工程指示 / 要求簡箋(E.I.)

工程指示編號：EI/2207

工程名稱：觀塘 裕民坊平台

工程項目：地盤用玻璃 BM(3 樓玻璃牆位置)

| 顏色 | | 批准 | | | 圖號 | J837-EG1-03 | |

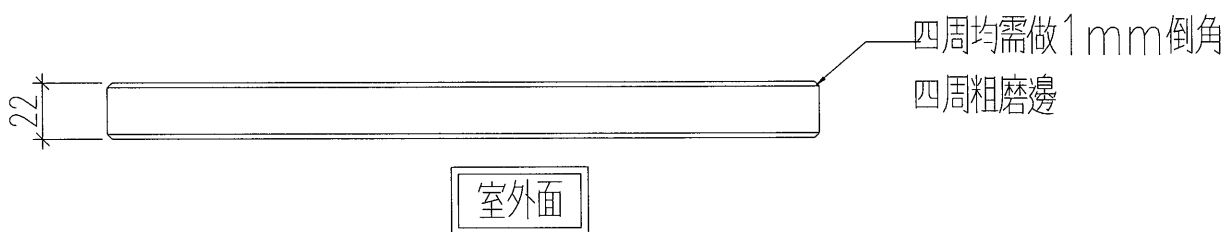
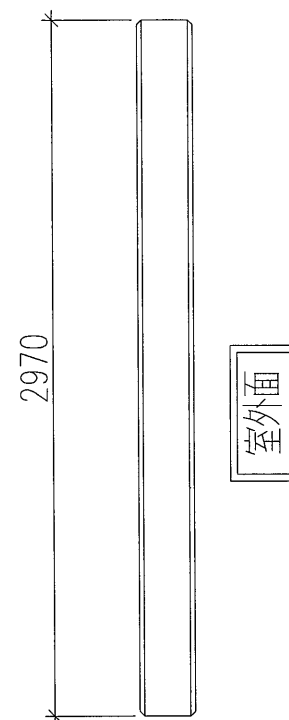
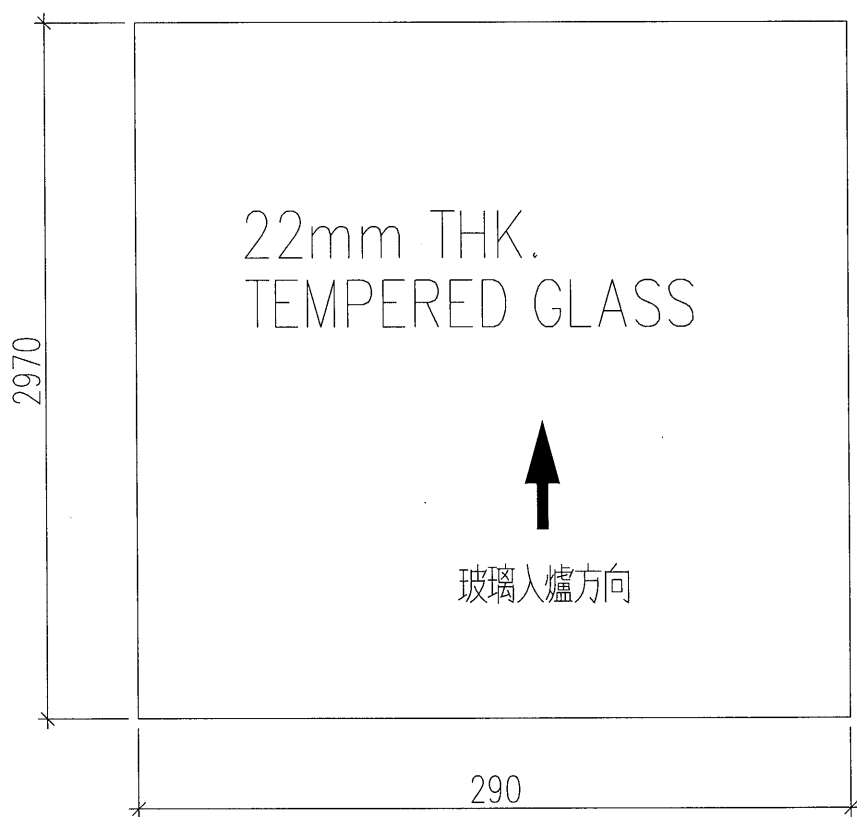
此玻璃 BM 和加工圖可加工。

用 22mm 普通清片玻璃
